WIJZIGINGSVERZOEK PAQ MECHELEN

– OVERZICHT WIJZIGINGEN/AANPASSINGEN

Overzicht van alle externe adviezen ingediend via het omgevingsloket voor project 2020113908 en de wijzigingen die gerealiseerd zullen worden door DE AANVRAGER (BABALTA NV) om aan deze adviezen tegemoet te komen.

Maximale waterstand in buffergebied weiland i.f.v. terugkeerperiode – BESTAANDE TOESTAND

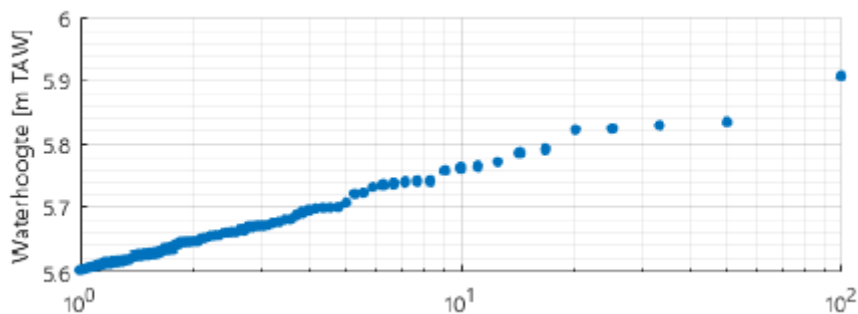
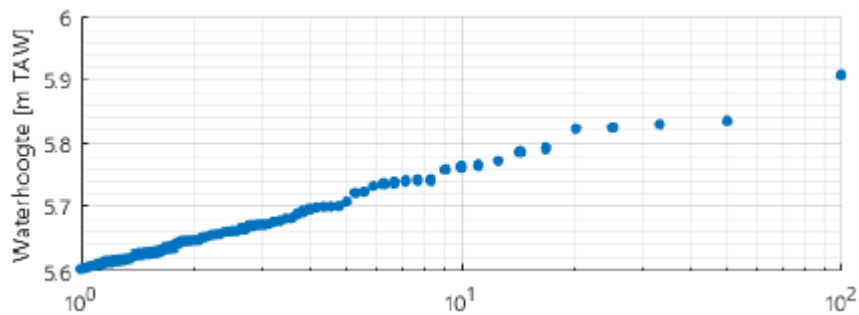
In het advies van ANB wordt vooropgesteld (*blz 3*) dat de aanleg van de vloeuweide niet als een milderende maatregel voor de ontbossing kan worden beschouwd omdat: (1) het een ander soort natuurtipe betreft dan dit van het kappen bosbestand en (2) er op heden reeds regenwater gecapteerd wordt in dit deelgebied (*blz 3 van het advies ANB*).

In het advies van ANB wordt op blz 3 vermeld dat het gebied (de vloeuweide) momenteel reeds regenwater capteert (natuurlijke laagte) en de bijkomende waterbergingscapaciteit wellicht gelimiteerd is. De meerwaarde van de vloeuweide en het milderend effect van de inrichting wordt in vraag gesteld. Nochtans zal de inrichting leiden tot een effectief verhoogde waterbergingsfunctie in de vloeuweide in vergelijking met de bestaande toestand. Dit is in de Watertoets bij de aanvraag tot omgevingsvergunning afdoende aangetoond aan de hand van een Sirio-modellering. Het model toont aan (Watertoets⁵, figuren blz 74) dat in vergelijking met de bestaande toestand de maximale hoogte van gebufferd regenwater in de vloeuweide, bij neerslagevents met verschillende terugkeerperioden ($T = 0$ tot 100 jaar), ca 40-45 cm zal toenemen. Dit zijn dus tijdelijke buffersituaties met een duur van maximum 24 u, vergelijkbaar met de historische neerslagberging in het vroegere meersenlandschap van de Zennevallei. Deze extra waterberging is voldoende performant om in voorjaars- en zomersituaties, als de grondwaterstanden ruim onder het maaiveldniveau staan, relevant meer hemelwaterinfiltratie te realiseren en een ecologische meerwaarde te leveren.

Ad (1). In de ecologische nota en de PrMS wordt *de aanleg en inrichting van de vloeuweide* in eerste instantie NIET als een (projectgeïntegreerde) “milderende maatregel” voor de beoogde ontbossing aanzien. Mogelijk werd dit onvoldoende benadrukt in de vergunningsaanvraag.

Belangrijk is in tweede instantie, dat deze inrichting met bomen en struikaanplantingen, een interessant halfopen habitat wordt gerealiseerd in de vloeiveide, en met name deze combinatie van bosjes (randen) en natte habitats leidt tot een opwaardering van de jachthabitats voor de meeste vleermuissoorten. In die zin wordt de inrichting van de vloeiveide wel als een milderende maatregel voor het verwijderen van andere bomen beschouwd.

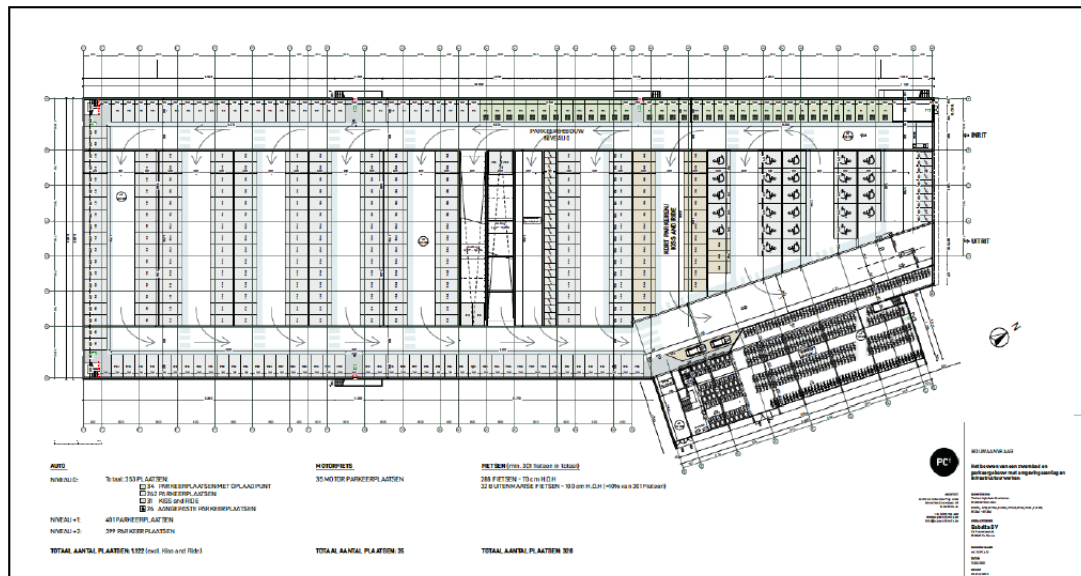
Zie verslag van de POVC

- ⇒ Aanpassing van stockage chemische producten die kunnen reageren met elkaar (op voldoende afstand geplaatst) alsook alle chloorhoudende producten in apart geventileerd lokaal geplaatst om in regel te zijn met VLAREM II.
- ⇒ Alle VLAREM-regels voor exploitatie & constructie zullen gevolgd worden
- ⇒ Aanpassingen omwille van ongunstige adviezen werden al verder in dit document beschreven.
- ⇒ Aspecten omtrent geluidshinder bij exploitatie zullen op dat ogenblik geëvalueerd worden.
- ⇒ Hinder door inrichting van de werf zal met het “minder-hinder”-team & alle betrokken partijen van de Stad Mechelen voor de aanvang van de werken tijdig doorsproken worden.

Figuur 2: Detail parkeergarage versie juni 2022

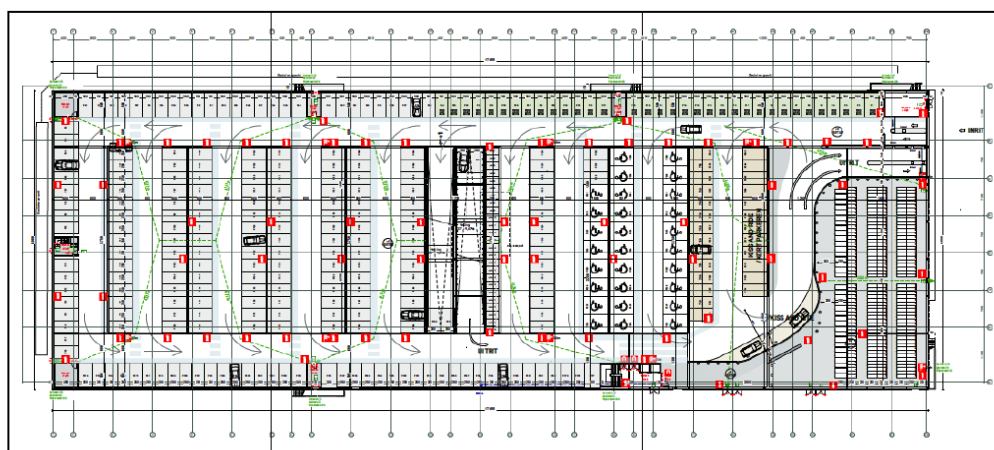
De parking van het complex krijgt een aangepaste vorm. In figuur 1 & 2 worden respectievelijk de plannen van de parking uit februari 2022 en juni 2022 weergegeven.

- Parkeergebouw is circa 2 meter naar het zuiden en 60 centimeter naar het oosten verschoven in functie van het verplaatsen van de fietsenstalling in verband met de opmerkingen van de brandweer.
- De verharding van het belevingsplein is aangepast in functie van het gewijzigde parkeergebouw.
- Infra wijzigingen ifv van het aangepaste volume van het parkeergebouw
 - de dienstweg ten zuiden van het parkeergebouw in plaatselijk versmald van 6,50 meter naar 4,00 meter
 - Het hekwerk rond de waterzuiveringsinstallatie is zoveel mogelijk naar de installatie opgeschoven
 - Ter hoogte van de twee bochten van de dienstweg aan de zuidzijde van het parkeergebouw zijn twee spiegels voorzien voor de verkeersveiligheid
 - De bushalte is losgetrokken van het voet- en fietspad. Tussen beide is een groene buffer voorzien. Scheiden van de verschillende modi verhoogt de verkeersveiligheid.

- Om tegemoet te komen aan de brandveiligheid is het volume van het parkeergebouw aangepast, zodat de afstand tussen de omliggende gevels maximaal 60 meter is. Hierdoor wordt het parkeergebouw brand technisch als open gebouw gezien. De fietsenstalling is in dit nieuwe volume opgenomen. Het volume van het gebouw is een rechthoek geworden.
